SERVICE INFO – INA 0163

Χρήση παρεχόμενων βιδών

Το κέλυφος της αντλίας νερού έχει διαφοροποιηθεί

Κωδικός
ανταλλακτικού: 538 0256 10

Εικόνα 2: Διαφοροποιημένα σημεία στήριξης της αντλίας νερού

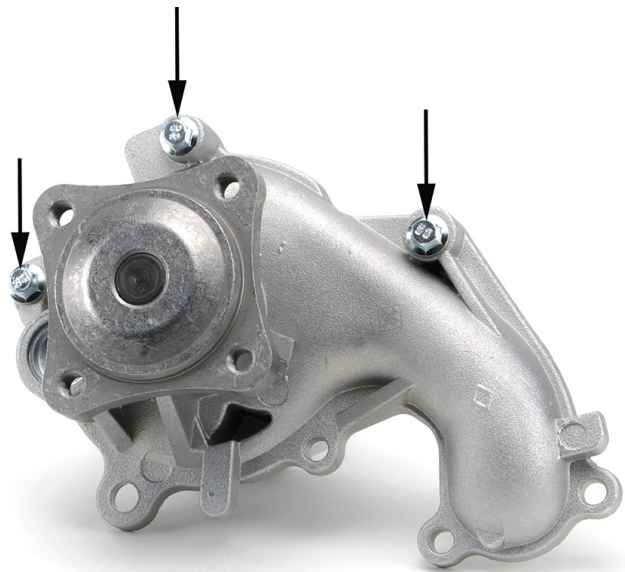
Το κέλυφος της αντλίας νερού 538 0256 10 έχει διαφοροποιηθεί. Σαν αποτέλεσμα, οι βίδες (M6x37) που παρέχονται, πρέπει οπωσδήποτε να χρησιμοποιηθούν στα 3 σημεία που υποδεικνύονται (Εικ.2).

Το αυξημένο πάχος του υλικού στα 3 αυτά σημεία στήριξης, καθιστά απαραίτητη τη χρήση των 3 αυτών βιδών.
